**Demande d'autorisation environnementale  
Version C – Février 2024**

Dossier d'Autorisation Environnementale Unique

BEYRAND COUZEIX  
REPONSES AUX QUESTIONS DE LA DREAL JANVIER 2024

#### BEYRAND – points de rejets atmosphériques

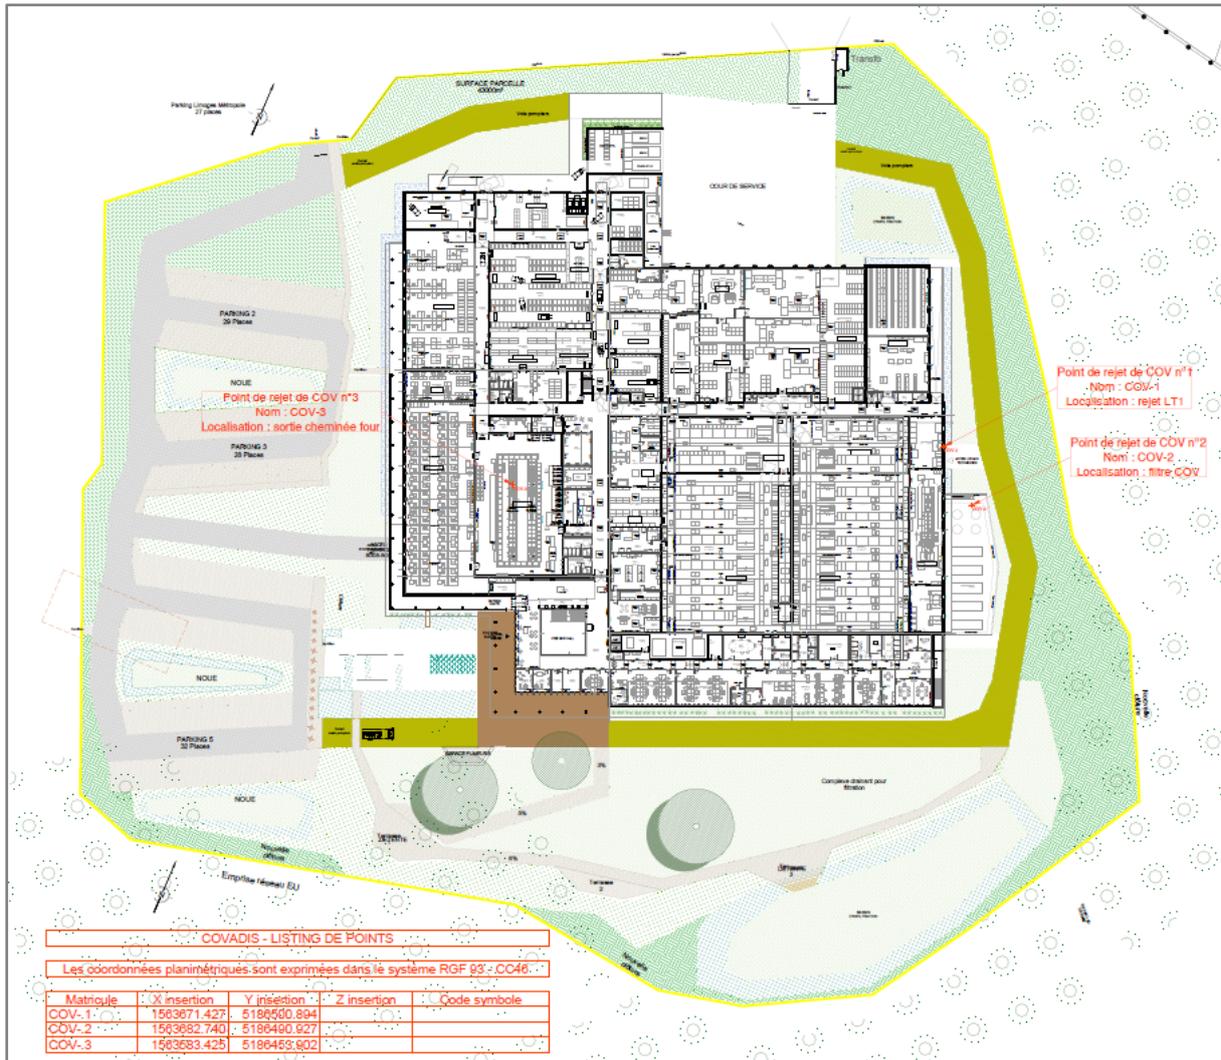
Depuis le dépôt du dossier en octobre, 2023, les études ont montré qu'il était préférable que les 2 lignes de covercoat soient raccordées à un système de traitement spécifique par charbon actif. Un caisson contenant environ 9 tonnes de charbons actif sera implanté dans la cour technique et rejettera l'air épuré par une cheminée spécifique, point n°2.

Le tableau des rejets a donc été modifié par rapport à la version d'octobre 2023.

La vue suivante a été ajoutée en page 77 :

« L'implantation des 3 points de rejets est visualisée sur le plan suivant.

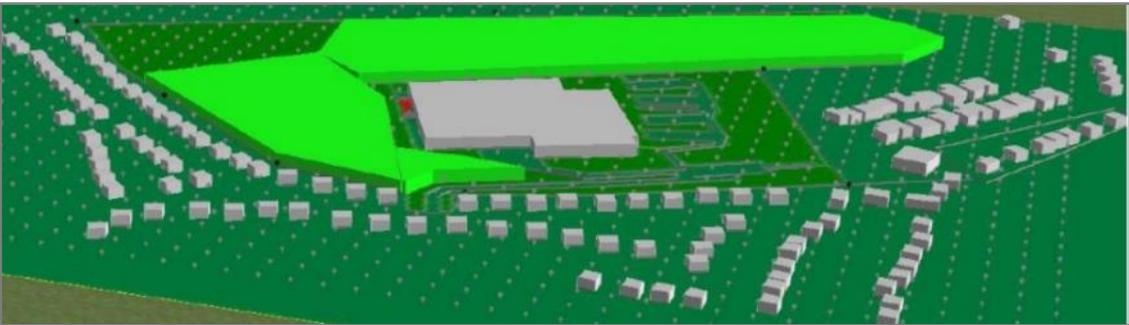
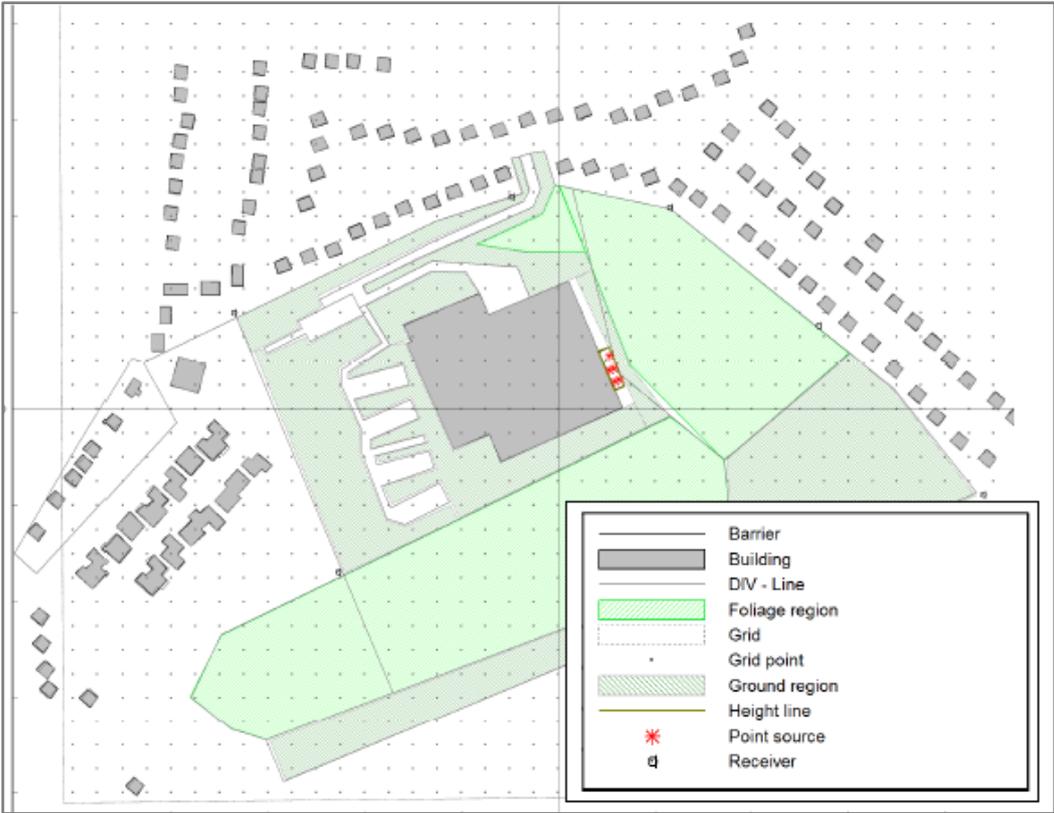
P91 (92 à présent) et 118 (119 et 124 à 127 à présent) : Les sources sonores utilisées par l'acousticien pour la modélisation ont été ajoutées au paragraphe :

Le tableau suivant fait la synthèse des sources sonores dans l'espace technique extérieur transmises par le BET Fluides et précise leur puissance acoustique :

« COUZ\_PRO\_ITC\_TZ\_TN\_PLN\_VRD\_EP int ext\_005\_A »

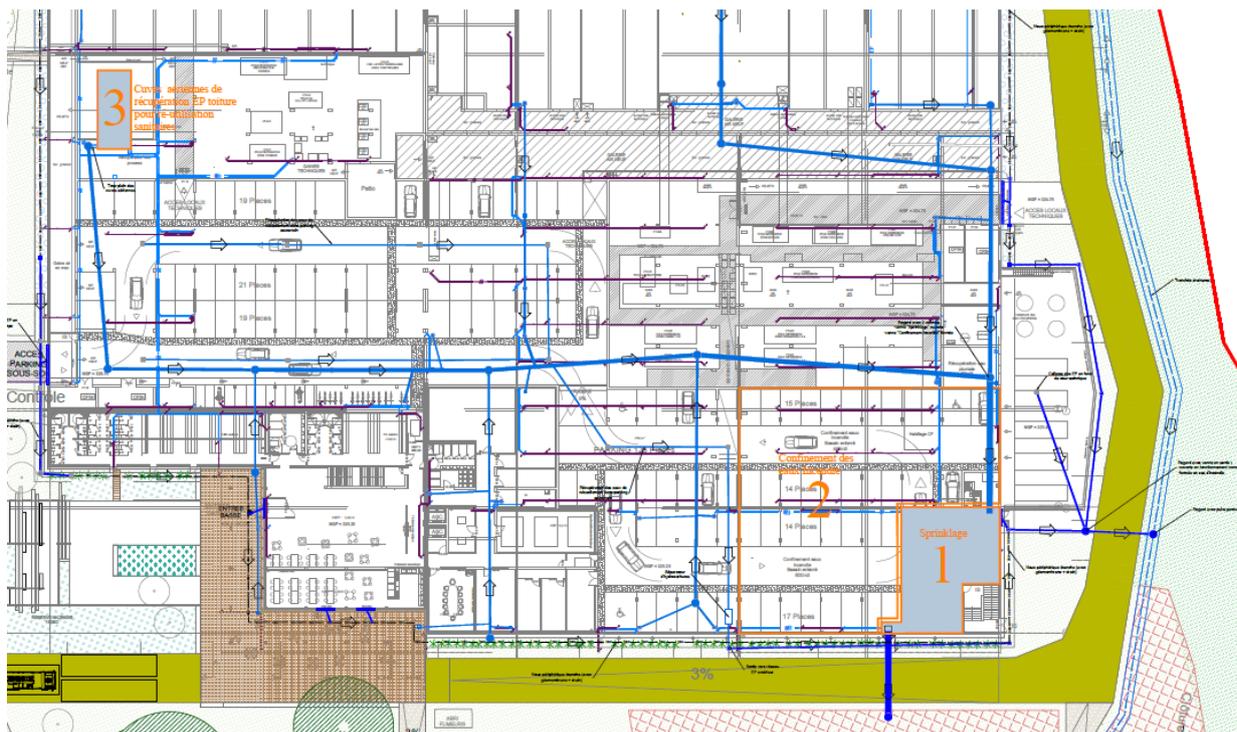
P106-107 (110 et 111 à présent) :

Les eaux de pluie de toitures ne seront pas susceptibles de contenir des poussières, car les activités du site ne sont pas à l'origine de poussières. Les rejets atmosphériques susceptibles de contenir des COV seront traités par des système à charbon actif. Ainsi les toitures ne seront pas susceptibles de contenir des polluants entrainés par les eaux de pluie.

Les eaux de la cour de service seront traitées par un séparateur à hydrocarbures avant infiltration.

En fonctionnement normal, les EP du bâtiment sont récoltées en réseaux sous dallage et rejetées en un seul point au Sud Est du bâtiment vers le bassin d'infiltration.

Une partie des EP est stockée dans une cuve de récupération (cuve 3 sur le plan), capacité de 80 m<sup>3</sup> afin d'être utilisée pour eaux sanitaires (toilettes). Le trop plein est raccordé au réseau d'évacuation sous dallage.

Avant d'être rejetées dans le complexe drainant et le bassin en partie basse au Sud de la parcelle, les EP du bâtiment transitent toutes par le bassin de sprinklage (n°01) pour complément et mise à niveau du bassin. Le trop plein du Sprinklage sert d'exutoire pour les EP du bâtiment. Le bassin de confinement des eaux incendie (n°02) est fermé.

La noue étanche récupère les EP sur 1 à 2m de large en périphérie du bâtiment (nota : elle ne récupère pas de descentes EP du bâtiment), elle est évacuée dans la tranchée drainante à l'Est de la parcelle.

« COUZ\_PRO\_ITC\_TZ\_TN\_PLN\_VRD\_EP int ext\_006\_A »

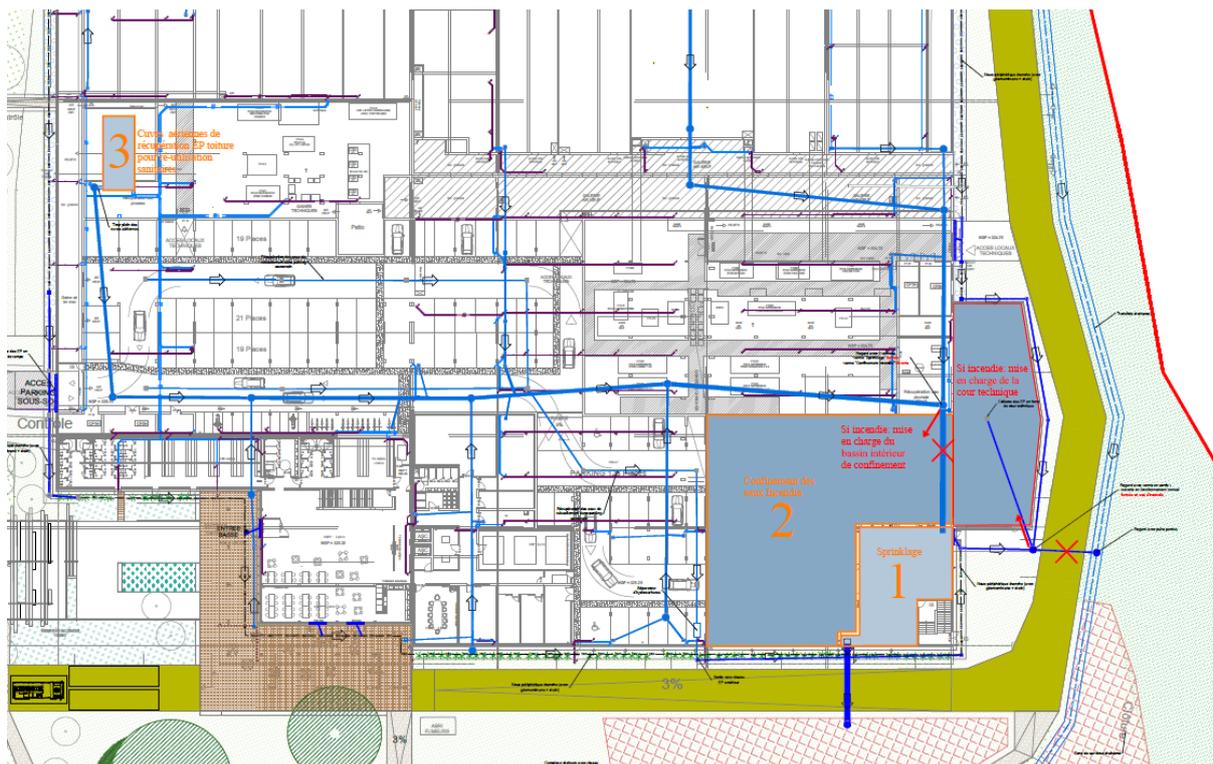
Pages 113-114 à présent :

Plans réseaux EP intérieur et extérieur en fonctionnement « en cas d'incendie » :

En cas d'incendie, l'arrivée au bassin de sprinklage (n°01) se ferme et les eaux sont dirigées vers le bassin de confinement eaux incendie (n°02). Pour les eaux de la noue étanche périphérique, l'exutoire vers la tranchée drainante à l'est se ferme et les eaux sont stockées par mise en charge de la cour technique.

La cour logistique possèdera des avaloirs en son milieu, qui collecteraient les éventuelles eaux d'extinction tombant sur la cour. Ces eaux seraient envoyées vers le bassin de rétention.

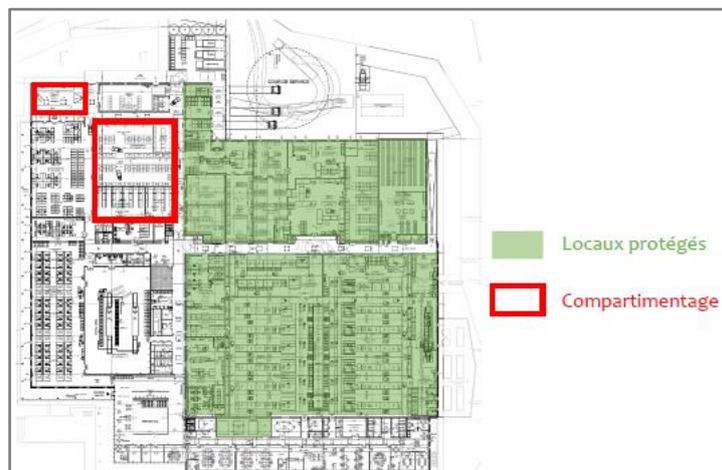
P11 : rubrique 2450.Bb modifiée dans le tableau des rubriques

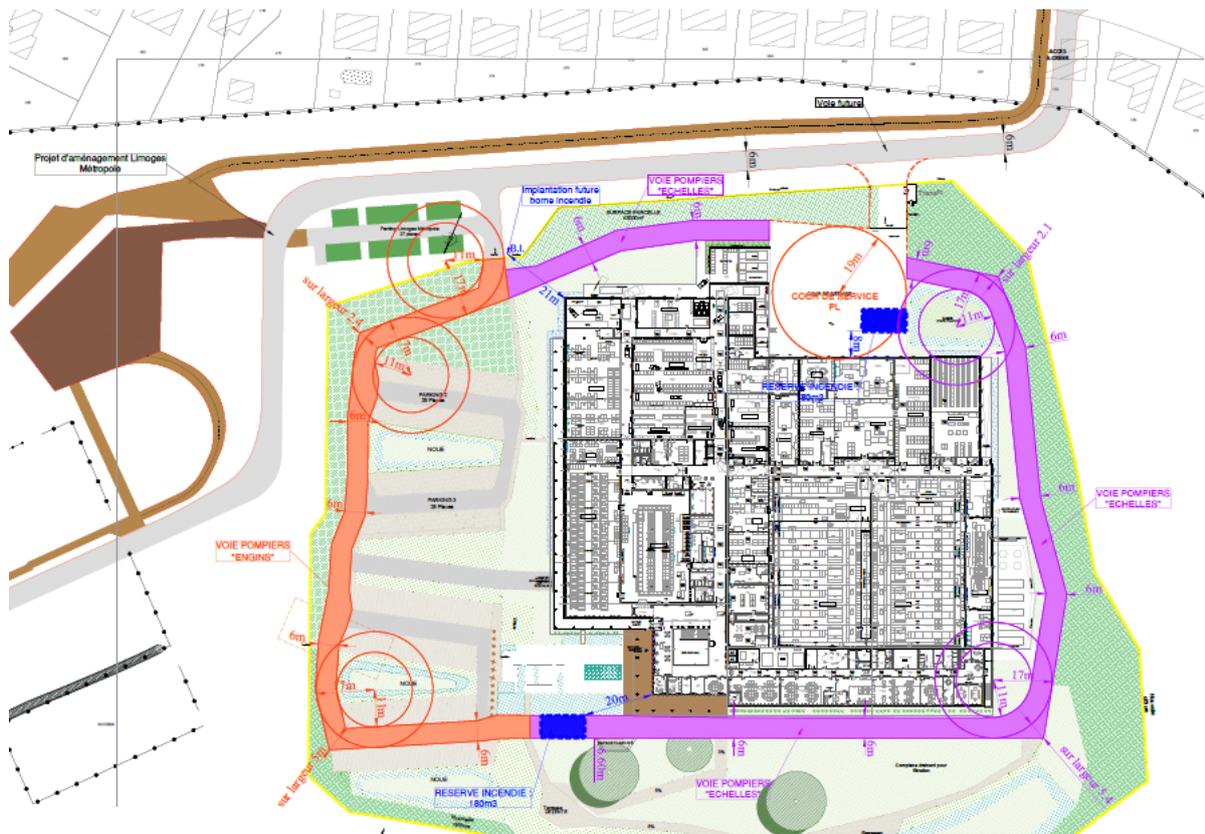
Ajouter au paragraphe II.3.3.1 Effets dominos :

A noter que le bâtiment sera séparé de la zone boisée du Mas de l'Age par une distance de 10 mètres. Cette distance correspond à une équivalence de murs CF 2 heures. De plus, l'atelier principal sur la façade Est sera l'atelier « impression » dont les parois seront coupe-feu 2 heures. L'espace boisé sera donc protégé en cas de sinistre sur le site et à l'inverse, le bâtiment sera suffisamment éloigné de la zone boisée en cas d'incendie de celle-ci. De plus, l'atelier implanté en façade Est étant classé 2940, il disposera de parois REI120 qui le protégeront d'éventuels effets thermiques provenant de l'extérieur.

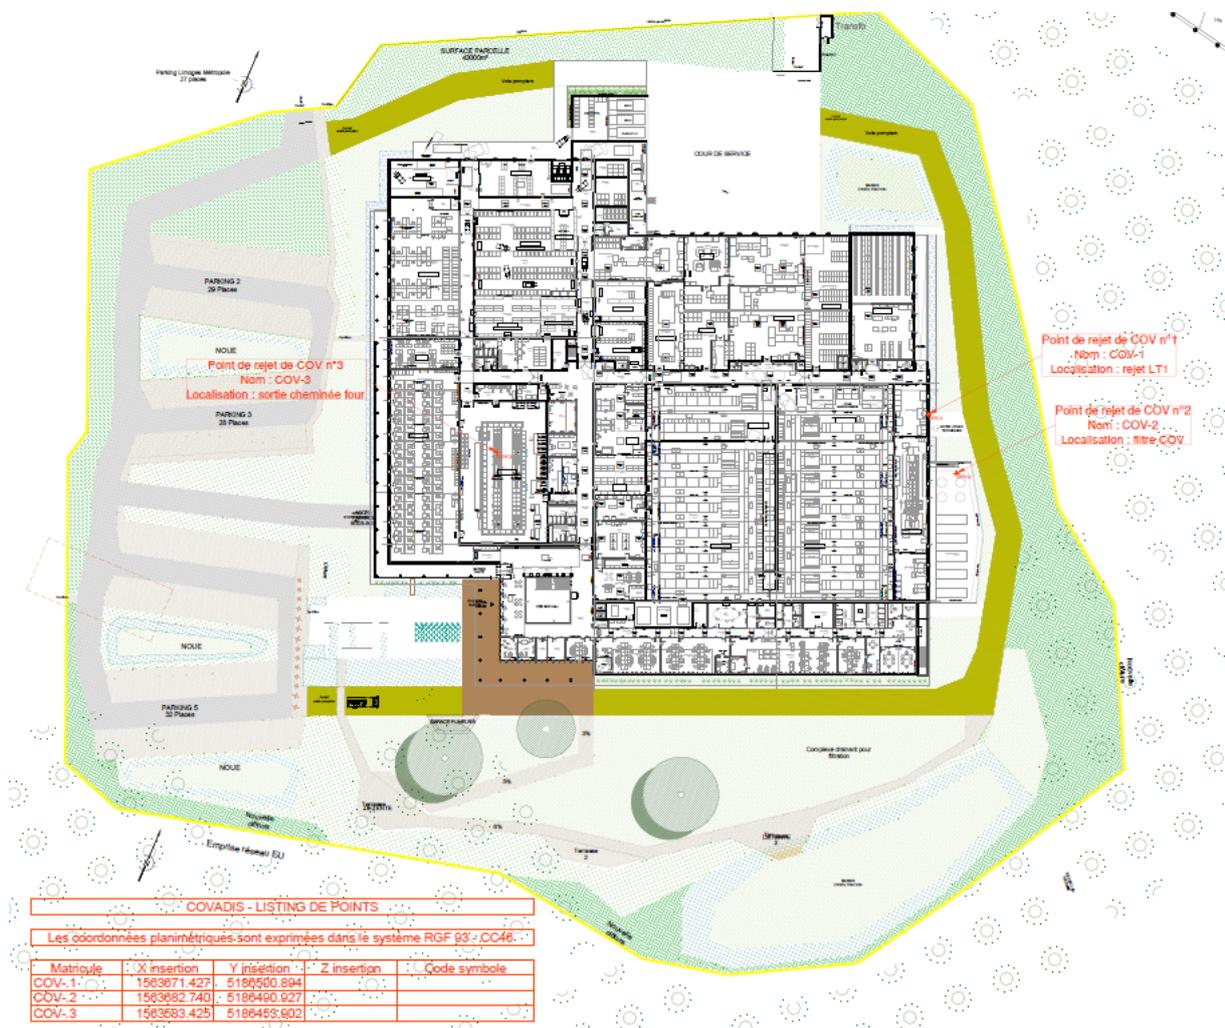
Ajout en annexe n°5 (créée) du plan de visualisation des points de rejet COV (en lien avec l'étude sanitaire).
